**Avis  
sur la centrale photovoltaïque au sol à Puygaillard-de-Quercy  
(82)**

N°Saisine : 2025-014761

Avis émis le 03 juillet 2025

Le dossier comprend une étude d'impact datée d'octobre 2024.

Figure 2 : Plan masse de la centrale

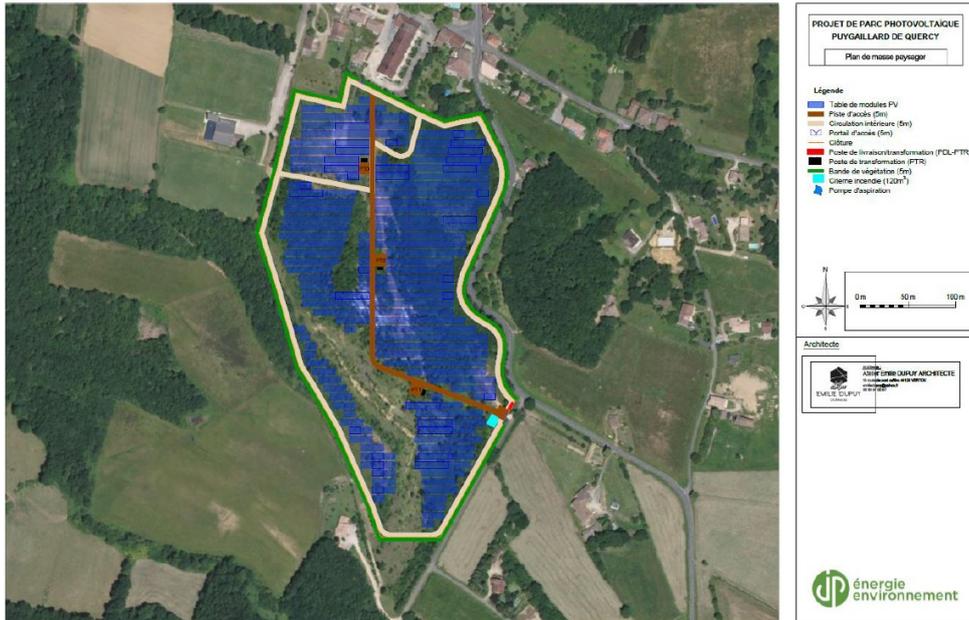
Par ailleurs, le mode d'entretien de la végétation n'est pas précisé. La MRAe rappelle que les panneaux seront implantés à une hauteur de 0,80 mètre au point le plus bas. Cette configuration limite fortement le maintien et a fortiori le développement de la biodiversité ainsi que les fonctions écologiques des sols. Elle contribue ainsi à une artificialisation du milieu et à une consommation d'espaces agricoles. Une telle hauteur est également peu compatible avec une activité de pâturage, si celle-ci devait être envisagée, et rend incertaine la reprise de la végétation. En conséquence, la MRAe considère que l'impact du parc photovoltaïque sur les habitats naturels est vraisemblablement sous-estimé.

**La MRAe recommande de préciser le mode de gestion de la végétation et d'adapter la hauteur par rapport au sol du point bas des panneaux pour que celle-ci soit compatible avec la mesure de gestion écologique de la végétation par pâturages si celle-ci est envisagée et pour garantir la reprise de la végétation sous les panneaux.**

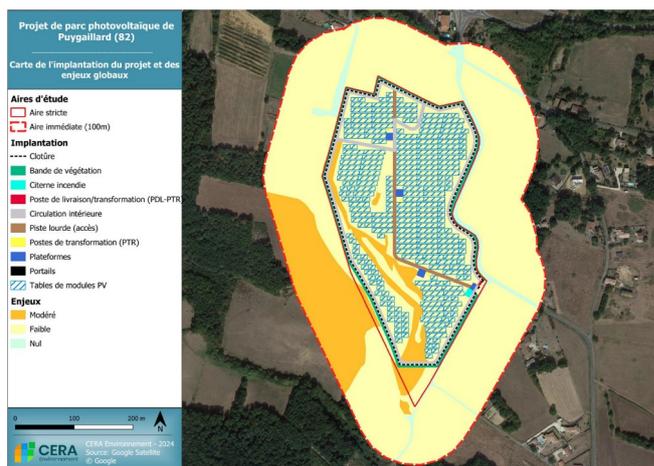
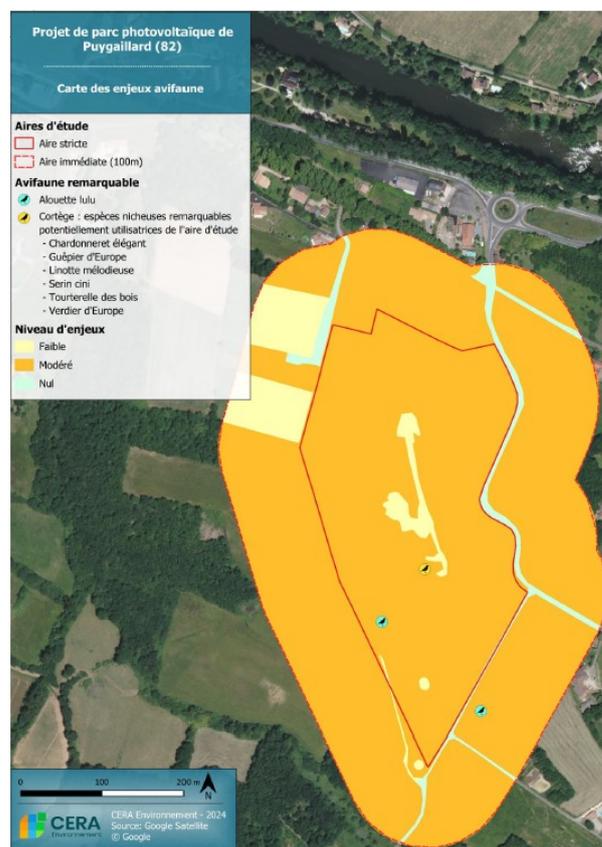
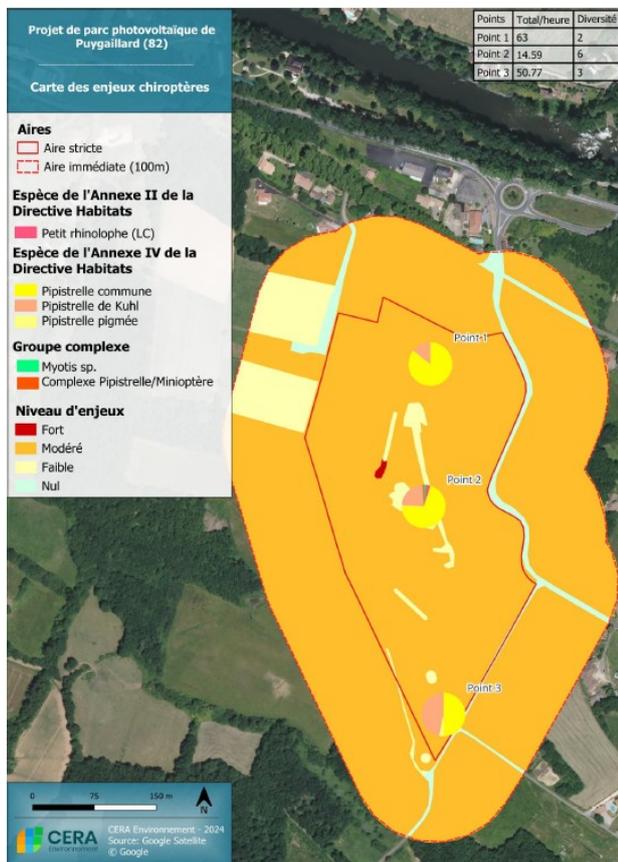
La carte des enjeux globaux présentée ci-après indique des enjeux faibles pour la majorité du site. Toutefois, la MRAe relève une incohérence entre les différentes cartes d'enjeux écologiques : les enjeux forts liés à la faune terrestre remarquable (carte p.74), qui couvrent une grande partie du site, ne sont plus représentés sur la carte des enjeux globaux (page 84).

Les enjeux écologiques du site apparaissent sous-évalués, sans justification recevable. En particulier, les enjeux forts relatifs aux chiroptères et à l'avifaune ne sont plus mentionnés dans la synthèse des enjeux globaux, alors même qu'ils ont été identifiés dans les analyses précédentes.

**La MRAe recommande de veiller à la cohérence de la représentation des enjeux sur l'ensemble des cartes du dossier, en maintenant le niveau d'enjeu identifié, notamment pour les enjeux forts, d'une carte à l'autre.**
